LM-USVT-26-2012
6 de octubre de 2012

En cumplimiento de las competencias de fiscalización de obras que le asigna la Ley N° 8114 y su reforma mediante la Ley N° 8603 al Laboratorio Nacional de Materiales y Modelos Estructurales de la Universidad de Costa Rica (LanammeUCR), me permito referirme sobre aspectos de demarcación vial en un tramo de la Ruta Nacional N°1.

Fotografías 1 y 2: Estación de Servicio Alvarado y Molina. Ruta Nacional N°1.

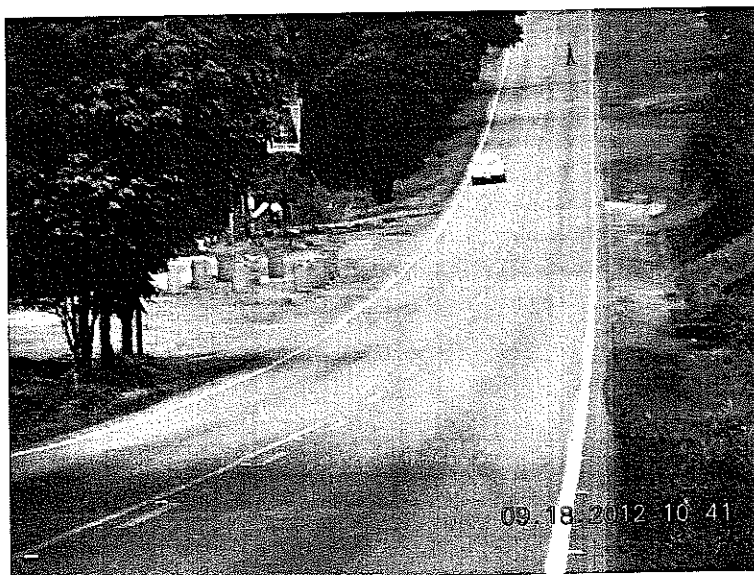
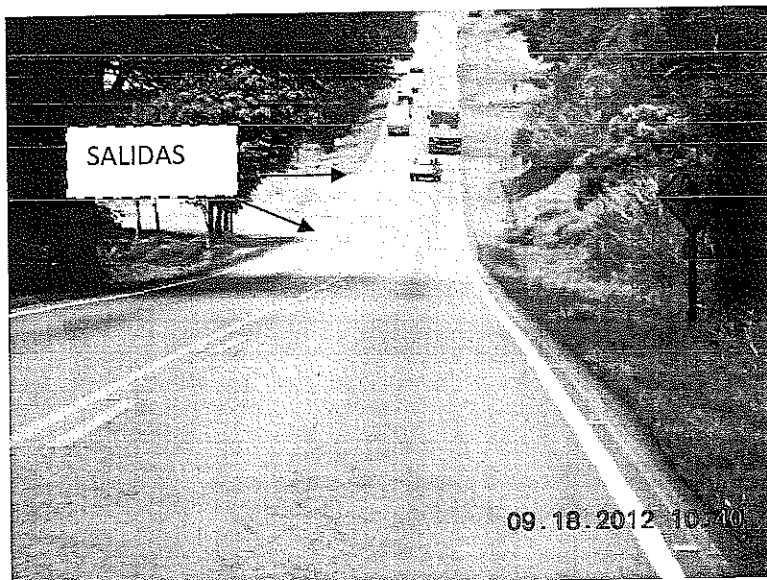
Según visitas que ha realizado el equipo del LanammeUCR, se ha observado que se demarca zona de adelantamiento frente a algunos accesos, tal como se indica en el texto que copio del memorando LM-UAT-45-2012 remitido por la Unidad de Auditoría Técnica:

“.. luego de San Ramón hacia Puntarenas. Específicamente luego del cruce a Santiago, existe una recta extensa donde la demarcación indica al conductor que puede adelantar, existiendo en el sitio dos salidas de una estación de servicio ubicada al lado izquierdo en ese sentido. A nuestro criterio, la estación de servicio no es visible para el conductor que de repente podría encontrarse un vehículo saliendo de ahí. Por otro lado, el conductor que salga de la estación, instintivamente lo primero que hace es fijarse si viene un vehículo en el sentido al que va a salir y es probable que no se percate que pueda venir un vehículo invadiendo el carril que debe usar al salir. Parece a todas luces que ahí es evidente que debe prohibirse el adelantamiento por las circunstancias existentes...”

De acuerdo con lo anterior, se solicita el criterio de la DGIT respecto a la demarcación de zonas de adelantamiento frente a accesos de estaciones de servicio y otros comercios. Consideramos

que por seguridad vial, sería mejor demarcar zonas de no adelantamiento frente dichos accesos.
